Information Technique du Manuel de Réparation

Golf, Jetta, Scirocco

Brochure Boîte mécanique 020 à 5 vitesses
Edition septembre 1979

Information N° **16**

Arbre de sortie (pignon d'attaque): désassemblage et assemblage

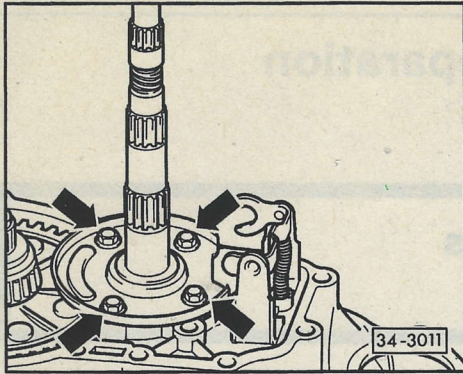
◀ Couple de serrage modifié pour les vis (flèches) du chapeau de palier/arbre de sortie sur le carter d'embrayage.

Nouveau	25 Nm et continuer de tourner de 90°
Ancien	40 Nm

Le couple de serrage modifié s'applique également à toutes les anciennes boîtes.
